Mission régionale d'autorité environnementale
Île-de-France

Avis en date du 11 décembre 2020 de la Mission régionale d'autorité environnementale sur le projet de centrale hydroélectrique à Bougival (Yvelines)

Fig 5 - Vue en coupe de la centrale (page 14 du mémoire de présentation des ouvrages) : en vert, turbine en position de fonctionnement, en orange, en position relevée.

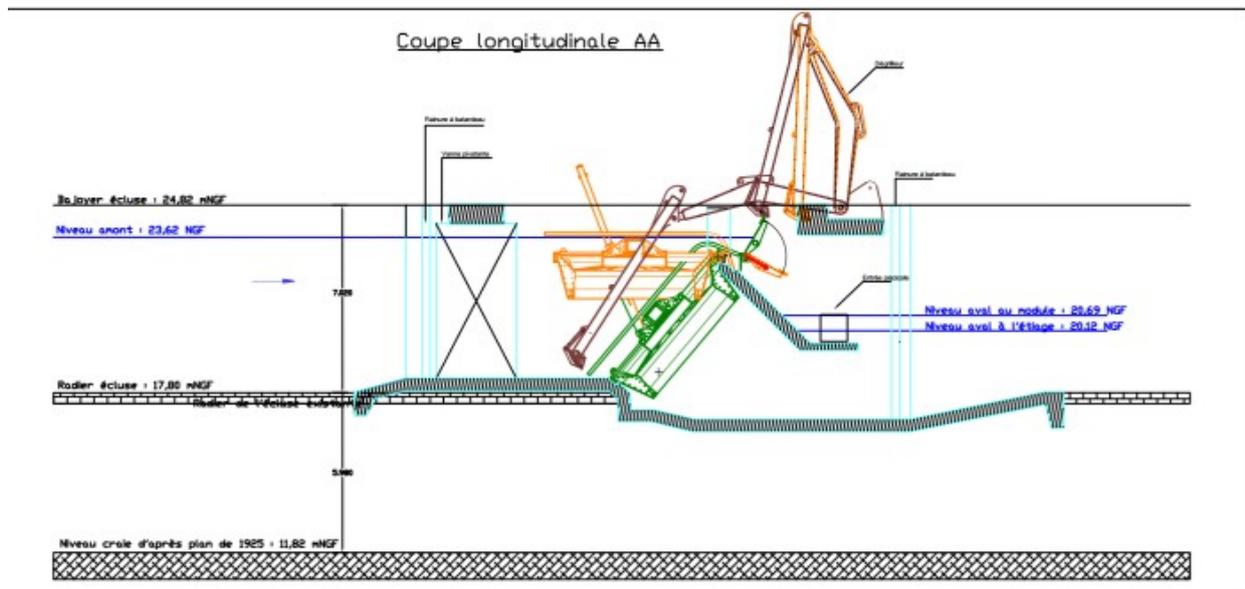
La MRAe relève, dans l'étude d'impact, le caractère sommaire de la description du projet et la quasi-absence d'illustrations décrivant les éléments fonctionnels du projet : les turbines installées dans l'écluse, la passe à poissons et les locaux techniques, pour appréhender d'une part leur fonctionnement et d'autre part leur insertion dans le paysage.

La MRAe recommande de présenter dans l'étude d'impact :

- **des plans masses et des schémas fonctionnels de la centrale hydroélectrique, de la passe à poissons et des locaux techniques ;**
- **des photomontages présentant les futures installations à partir de points de vue sur la rivière et sur ses berges.**

Fig 7 - Localisation des arbres conservés et à abattre (source : page 145 de l'étude d'impact)

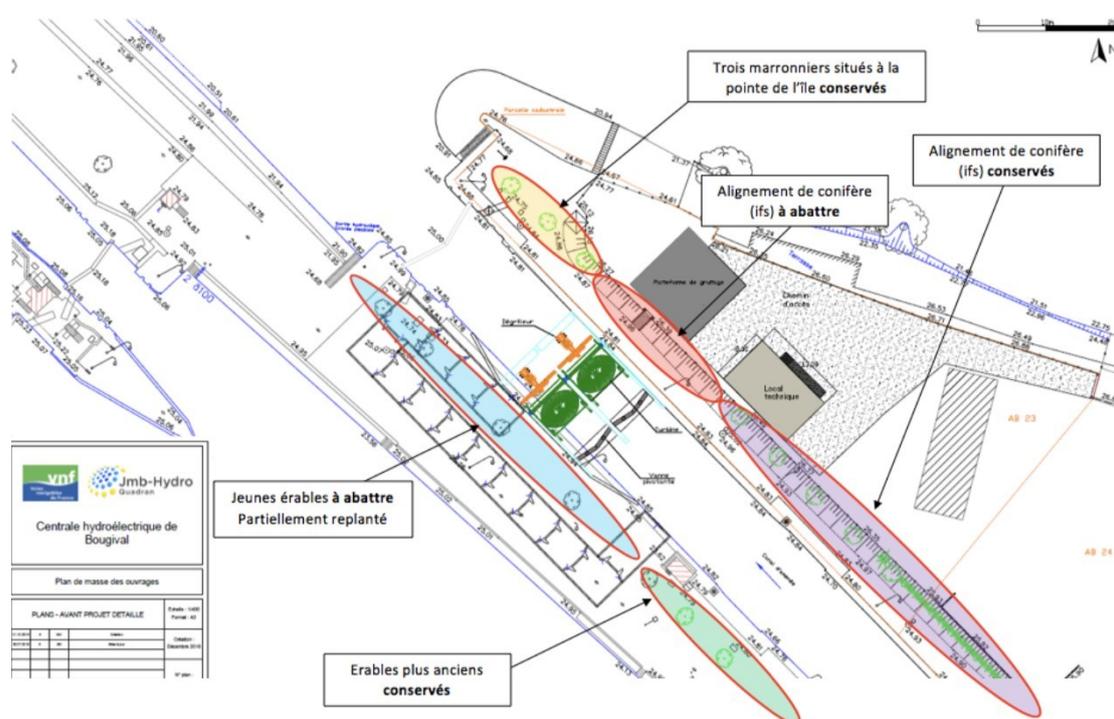
La MRAe relève que l'implantation de la passe à poissons n'est pas clairement définie. En effet, l'étude d'impact présente tantôt (page 145, plan des arbres à abattre), une passe à bassins non rectiligne avec un parcours présentant plusieurs angles droits, tantôt (page 42, photomontage) une passe à bassins rectiligne, d'un parcours a priori plus fonctionnel pour le poisson. Le nombre de seuils (13 semble-t-il p. 146) et de bassins (12, p. 46) reste à préciser¹². Le reste du dossier n'apporte pas d'information plus précise sur le tracé retenu de la passe à poisson.

- **de compléter l'étude d'impact du dossier soumis à enquête publique par une présentation précise de la passe à poisson, de son efficacité attendue et des modalités de suivi de cette efficacité dans la durée ;**
- **d'étudier la mise en place, au droit de la centrale, d'un dispositif de montaison spécifique à l'anguille.**
